Mission régionale d'autorité environnementale  
**Pays de la Loire**

**Avis délibéré**  
**sur le projet de mise en compatibilité**  
**par déclaration de projet n°4**  
**du plan local d'urbanisme intercommunal (PLUi)**  
**de la communauté de communes des Coëvrons (53)**

N°MRAe PDL 2024-8231

Extrait du règlement graphique après la mise en compatibilité du PLUi (source : dossier de mise en compatibilité du PLUi)

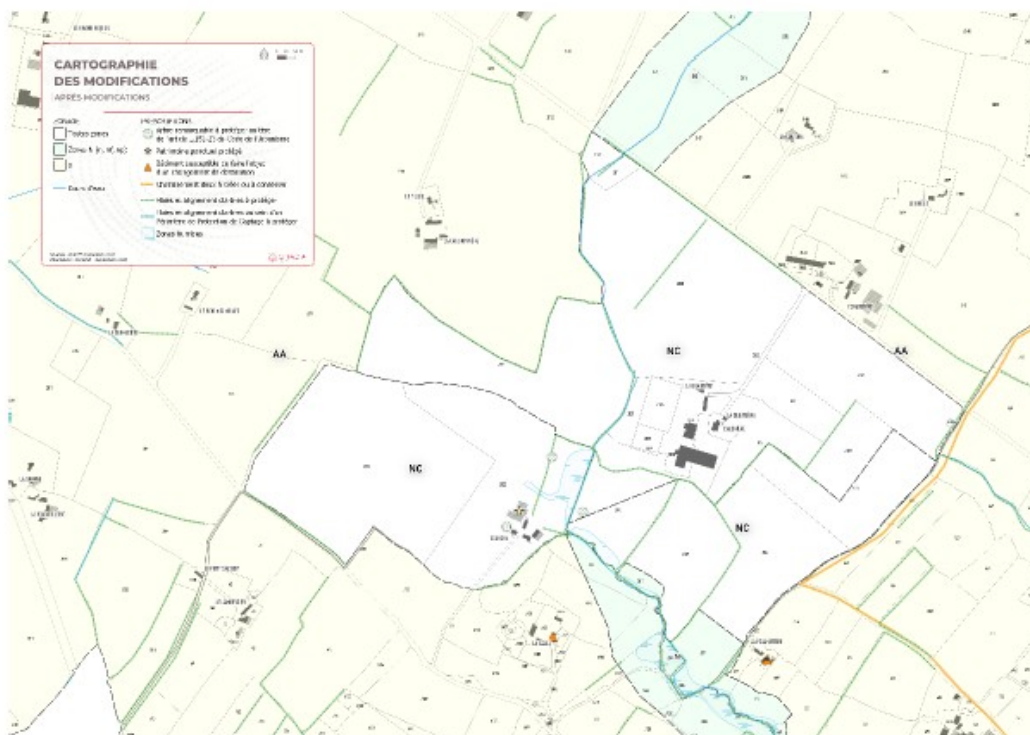
**La MRAe signale la très mauvaise qualité (graphique, aplats couleurs, légende, ...) des extraits de plan de zonage avant et après mise en compatibilité du PLUi proposés page 30 du dossier et censés présenter l'essentiel des évolutions portées par la présente procédure.** À défaut d'autres éléments au dossier, ces extraits sont repris sur les illustrations ci-dessus du présent avis.

Toutefois, si l'extrait du règlement graphique après mise en compatibilité du PLUi présenté au dossier (page 30) délimite effectivement les zones humides à protéger, le niveau de protection retenu au futur règlement écrit, non fourni au dossier, doit être précisé<sup>12</sup>.

**La MRAe recommande de préciser et mieux justifier le niveau de protection assuré par le PLUi après sa mise en compatibilité au regard des enjeux de préservation des zones humides inventoriées.**
